建築物の安全確保のための体制の整備事業

構造設計者向け留意事項作成等事業

報告書

一般財団法人日本建築防災協会

図 2 基礎の配筋

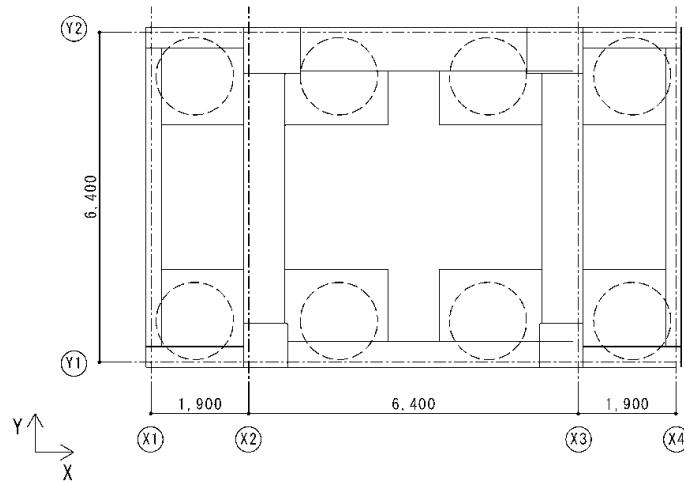
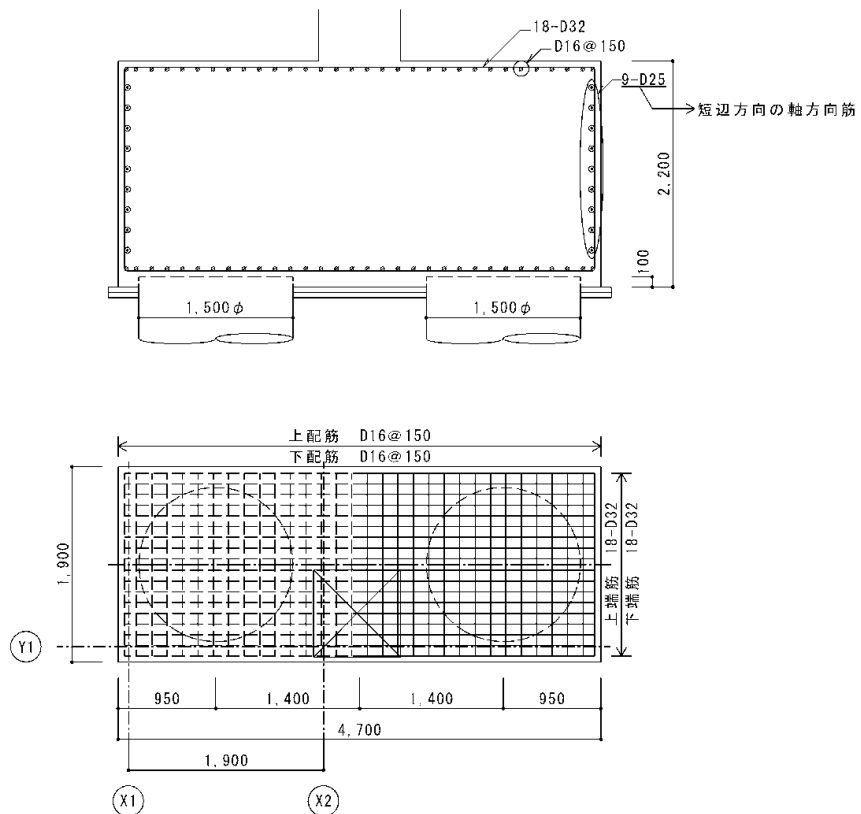
Y方向の地震力を受けた際には、杭頭に生じる曲げモーメントにより、基礎にねじれが生じる。計算書では、一次設計により、腹筋を設けることでねじれに対して安全であることを確認しているが、**図2**の基礎の配筋ではねじれに抵抗する長辺方向の腹筋が記載されていなかった。

確認申請添付図書の構造詳細図には、鉄筋の配置、径、継手及び定着の方法を明示することとされており、部材断面図として一般的な記載方法では片方向のみを記載し、他の方向については同等とみなす場合があるが、特に安全性を検討して定めた配筋等については省略せずに明確に示す必要がある。

図1 杭頭補強図

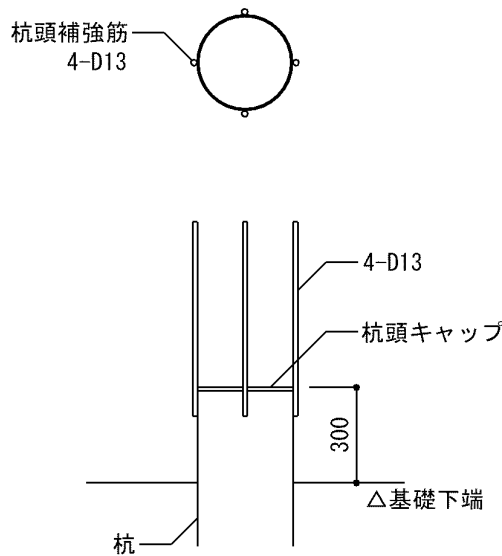
構造図では**図1**のように杭頭処理として補強筋の径・本数および溶接仕様ならびに杭頭キャップを設けることが記載されているが、一次設計の構造計算書に補強筋の溶接耐力及び杭頭キャップの安全性の検討が示されておらず、また、杭頭キャップの材質、寸法、接合方法も明示されていなかった。

既製鋼管くいでは杭頭補強の方法について杭メーカーが標準で定めているケース、ならびに補強筋工法メーカーが仕様について定めているケースがあるが、安全性についての検討は設計者が確認し、必要な事項を明示した図書を作成し添付しなければならない。

図1 R階伏図

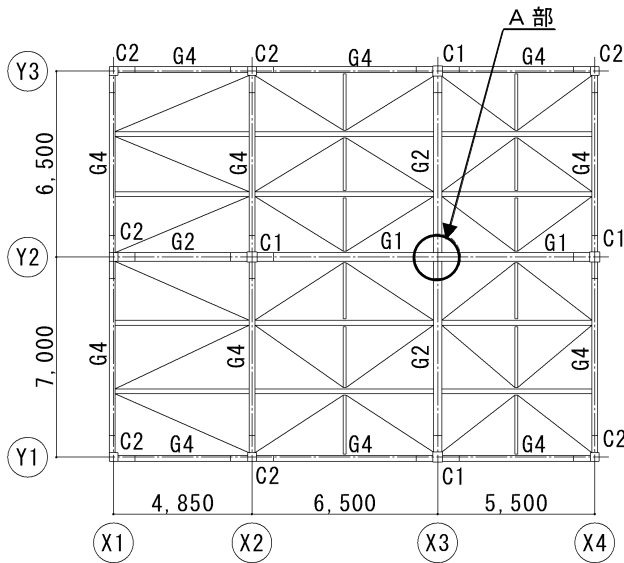
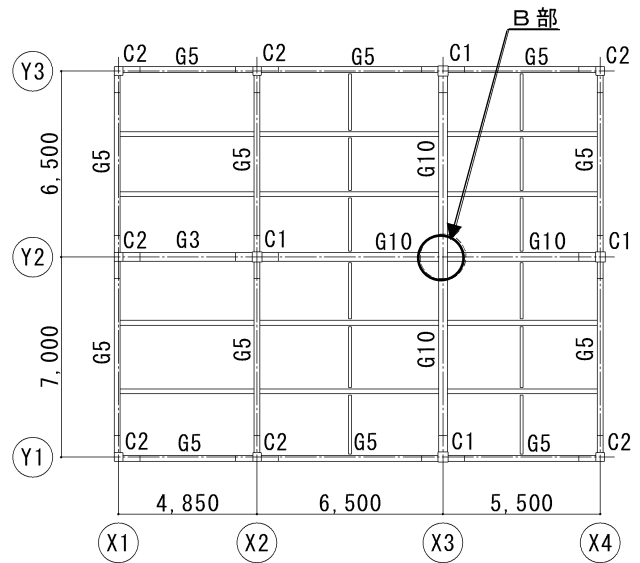
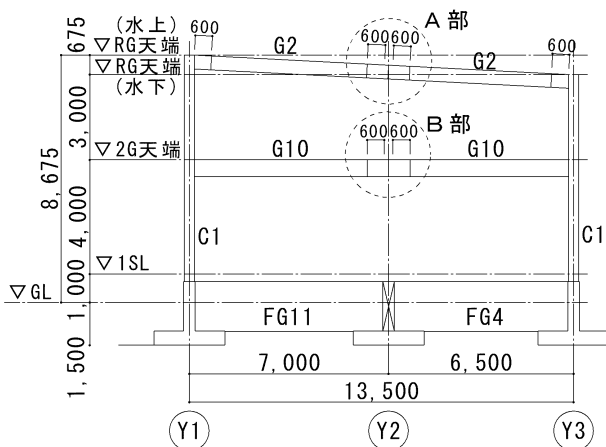
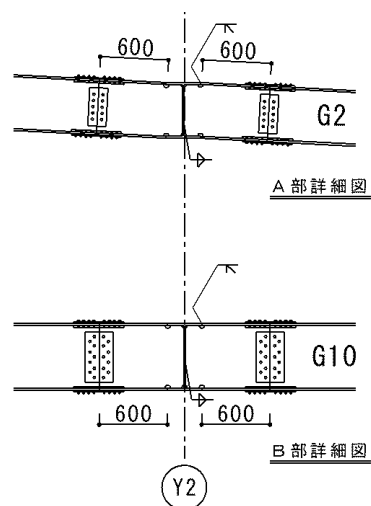
本件は、確認申請に添付される図書における不整合の課題である。以下、地上2階建てのS造建築物において、格子ばり交差部のはりの通し方向が伏図・軸組図・詳細図間で食い違っている事例として示す。図1及び図2のR階・2階伏図より、X3通り大ばりとY2通り大ばりは格子ばりとなっている。図3に示すようにR階のはりには大きな勾配があり、直交する大ばりとの取り合いに注意する必要がある。図4の交差部のB部詳細図では、2階はY2通り大ばり（通しばり）にX3通りの大ばりが溶接接合されることが示されているが、図2の格子ばりの交差部におけるはりの通し方向と異なっていた。

構造安全性の確認を行うため、その元となる構造図間に不整合があると適切な確認ができない(平19国交告第835号別表により、確認審査において、整合していることを確認することとされている)。また、構造部材については、構造図を基に施工図が作成され、実際に現場にて施工されるため、構造図間に不整合がないことは重要である。なお、S造建築物の場合、部材断面が適切でも、鉄骨の納まりが適切でないとその性能を発揮できない場合もあるため、主要な部分の納まりの詳細図は一般図など、その他の図面と整合性をとって記述する必要がある。特に、勾配がある屋根においては、はりを横に傾ける場合があることから、はりとはりならびに大ばりと柱の納まりの詳細図を示すことが重要である。

図2 改変されたはり主筋の柱への定着

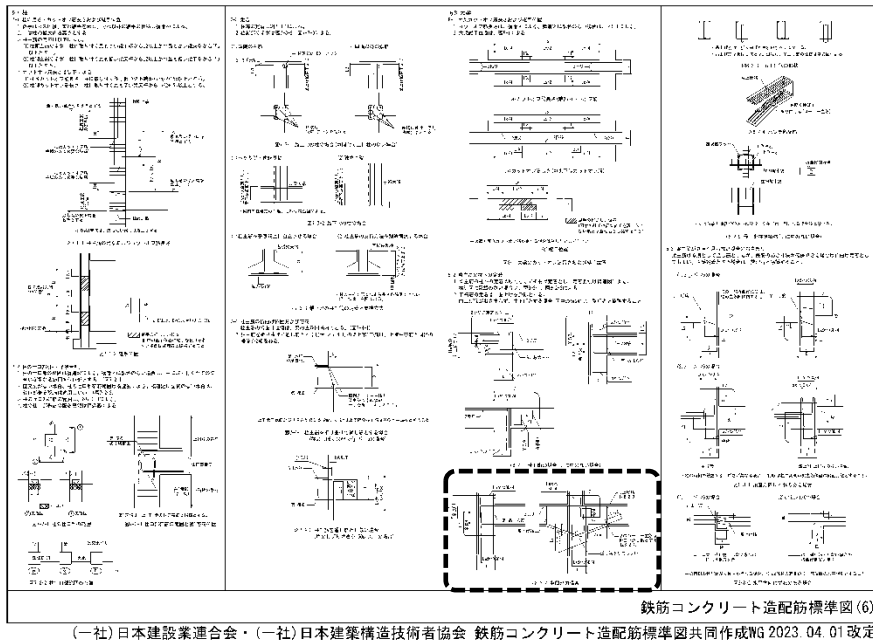
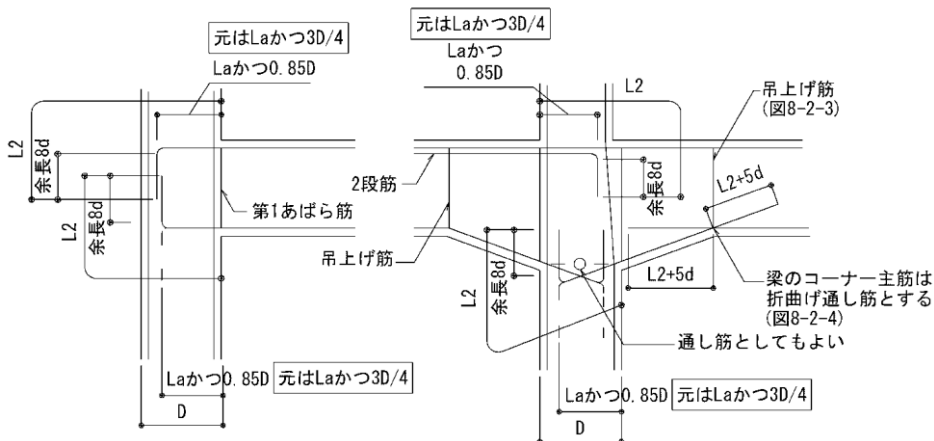
設計図書では図1に示す作成者が明示され配布されている標準図を使用しているが、大はり主筋の定着について、図2に示すように「Laかつ3D/4」から「Laかつ0.85D」へと改変していた。

配布もしくは販売されている一般的な標準図については、内容の書き換えなどの行為は禁止されており、原則的に行ってはならない。

特別な事情により設計者の責任において改変を行う際には、別の図面に特記するなど、確認申請における審査側や工事施工者が改変されていることを容易に把握できるようにすべきである。

図1 不整合・不備の事例

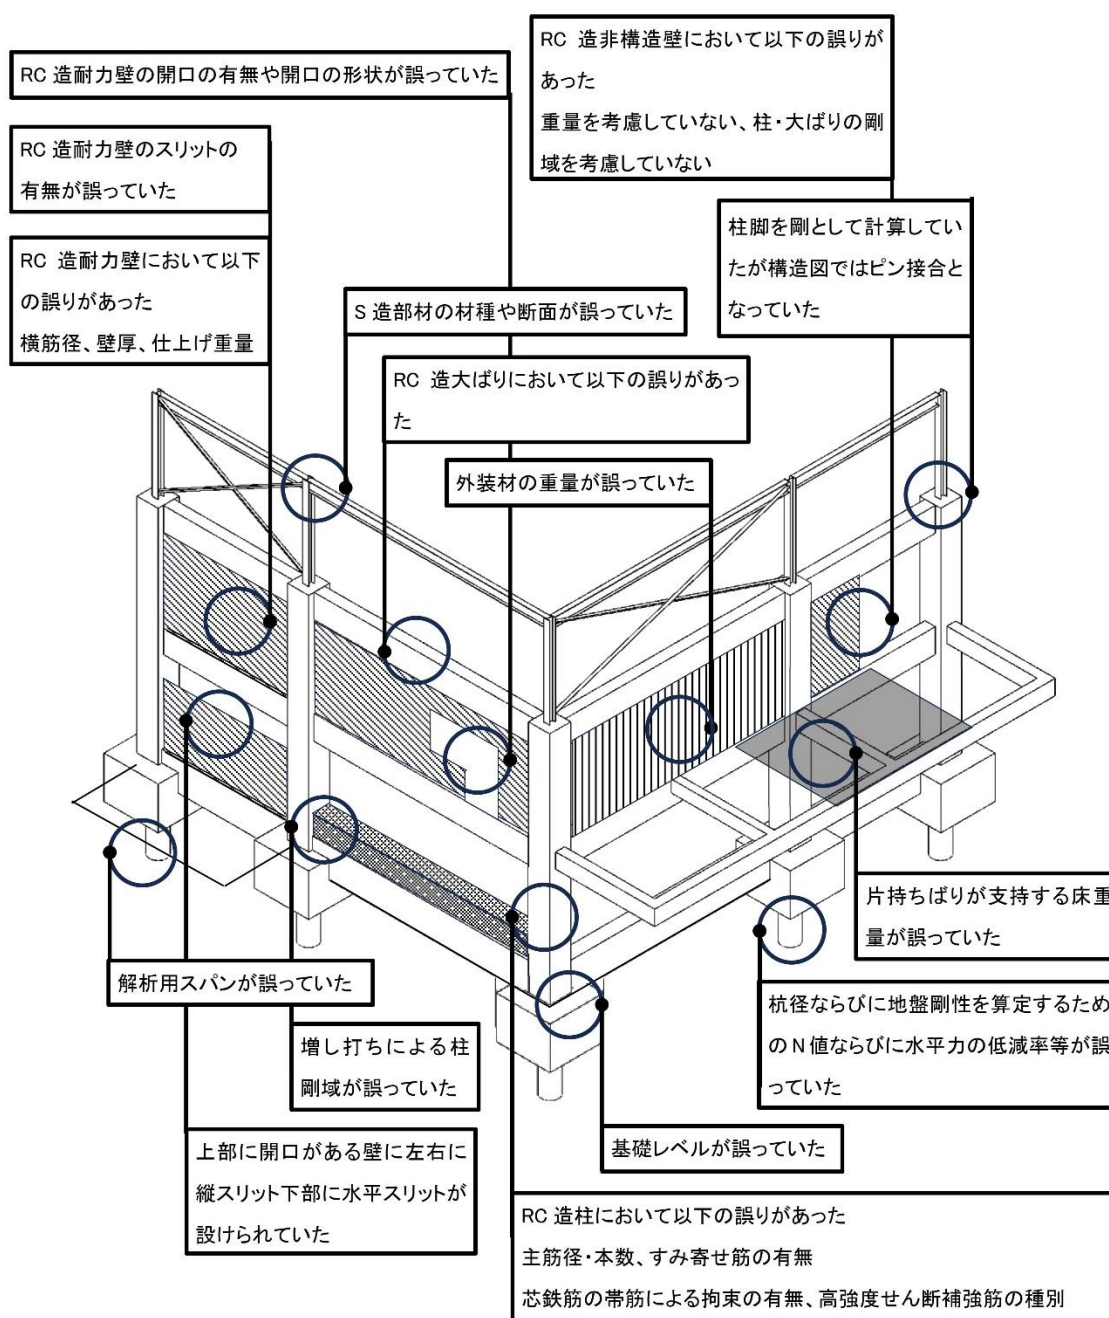
以下、図1の架構図に構造図と構造計算書との不整合、ならびに構造図への記載が不足していた不備を示している。

図1 杭伏図

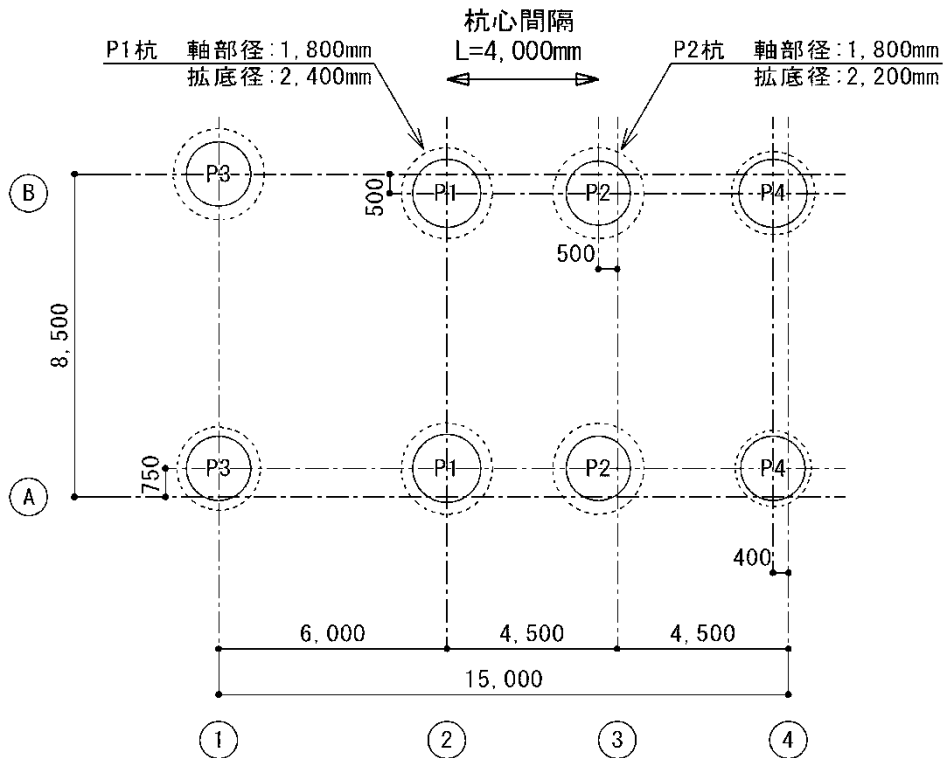
B通り②通りと③通りの杭P1杭及びP2杭は先端拡底杭であり、杭心間隔(L=4000mm)は、 $L \geq 2d$  (dは杭頭部(軸部)の直径： $2 \times d = 2 \times 1800 = 3600$ mm)を満足しているが、先端拡底部の直径(P1杭とP2杭の平均： $D = (2,200 + 2,400) / 2 = 2,300$ mmとした)を考慮した場合の $L \geq (d + D : 1800 + 2300 = 4100$ mm)は満足されておらず、支持力低減等の考慮も行われていなかった。

図1 床システム(小ばり付き床スラブ)の概要

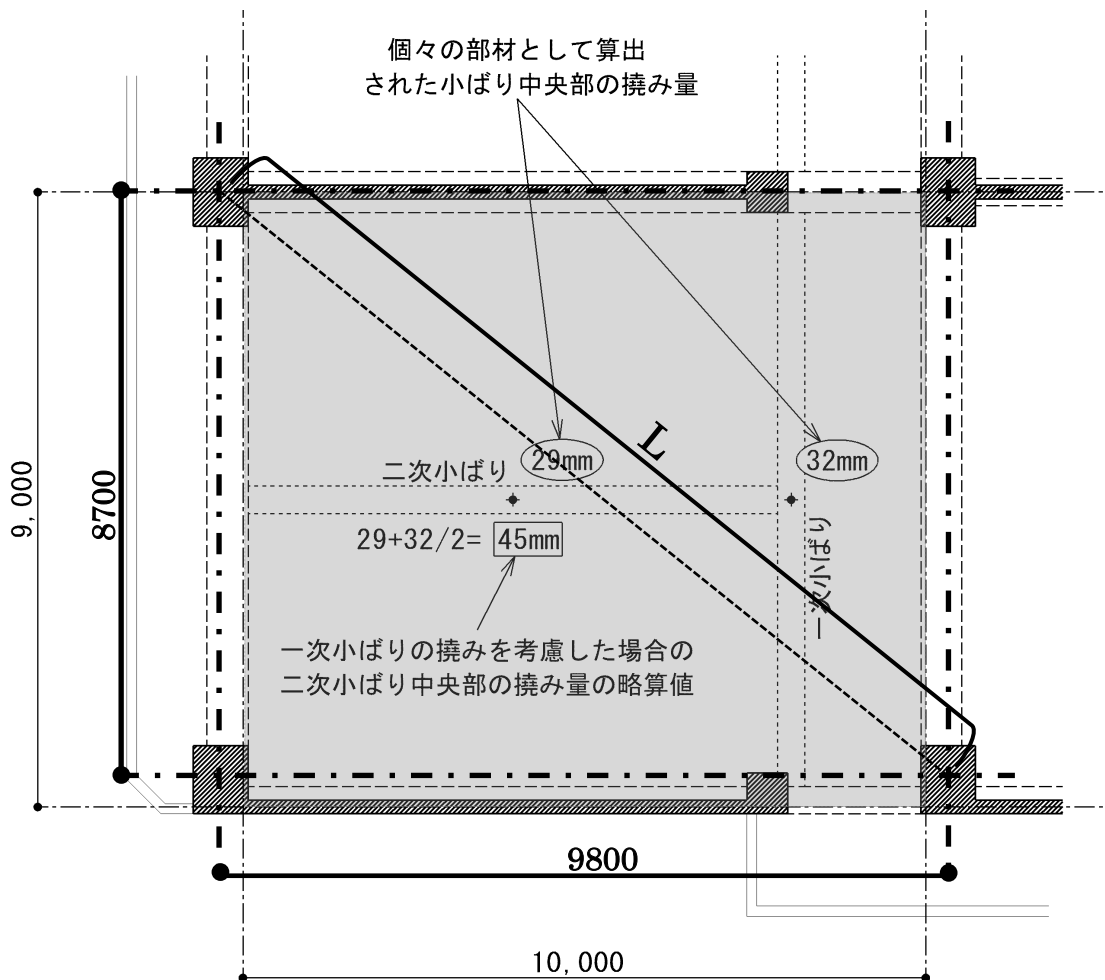
本事例では、RC 造建築物（共同住宅）の一般階に図 1 に示すような二次部材である 2 本の小ばりと床スラブで構成された小ばり付き床スラブが配置されている。それらの二次部材について、個々の部材として長期撓みの規定値（1/250）を満足するように設計が行われているが、部材長さが比較的大きな 9m 程度であるため撓み量の絶対量が大きい結果となっている。

$$\text{小ばりの中央の撓み量 } 45\text{mm} / 13100\text{mm} = 1/291 > 1/400$$

たわみ障害を防止するためには、長期たわみを解説図 18.2 に示す小ばりスパンの中央と柱心の距離の2倍を $L$ として、その $1/400$ 程度とする必要がある。

図3 X1通り崩壊メカニズム軸組図

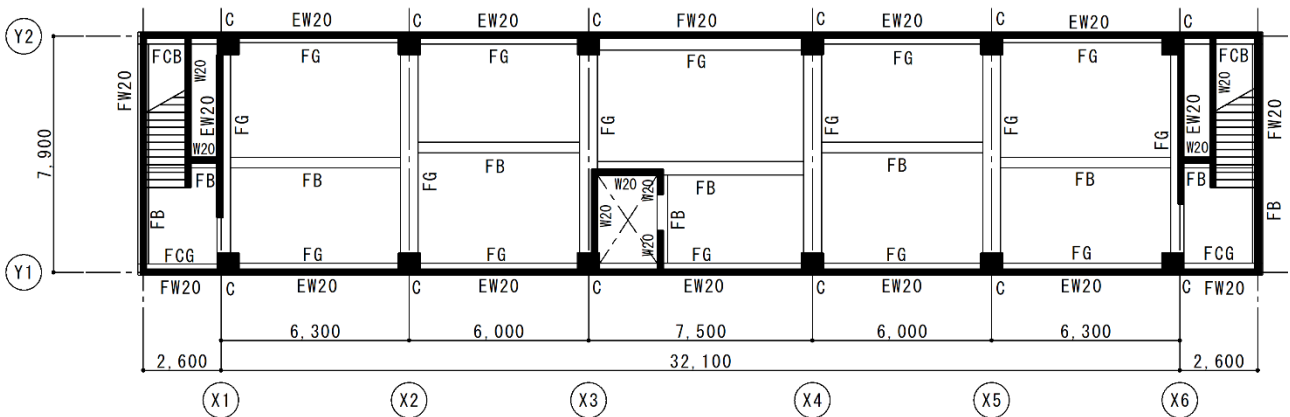
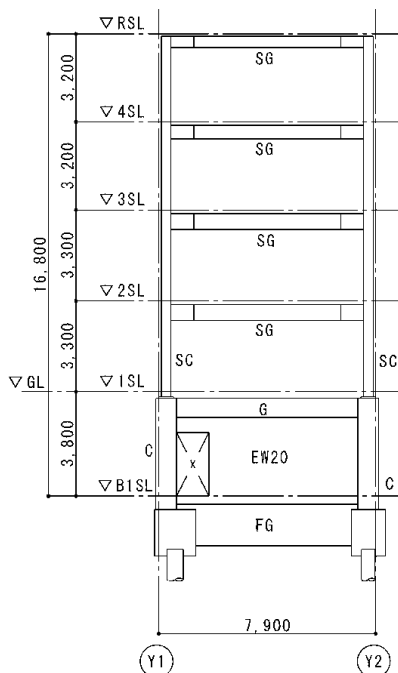
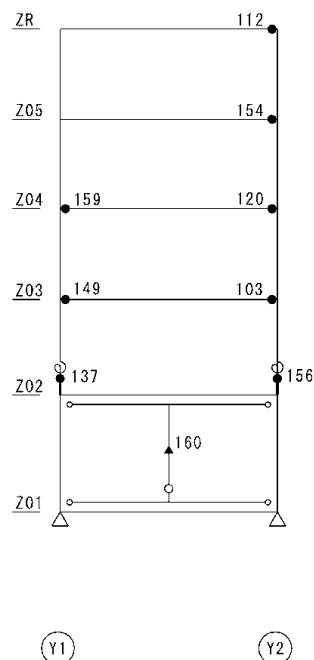
本事例は、地上部はS造、地下階はRC造となっている。S造では柱・はり部材の幅厚比で部材ランクが決定しDs値が決まるため、荷重増分解析によりDsを確認する必要がない場合が多い。本事例では、地下階を含めた5層架構として荷重増分解析を行いDs=0.30としている（Ds=0.30は、上部構造部材の幅厚比で決まる部材ランクに基づいて決定されたもの）。地下階は保有水平耐力の検討対象ではないが、地下階を含めた5層架構として一貫計算により荷重増分解析を行った結果、崩壊メカニズムの確認時に地下階のRC造耐力壁にせん断破壊が生じており、それに対する説明がなかった（図3）。
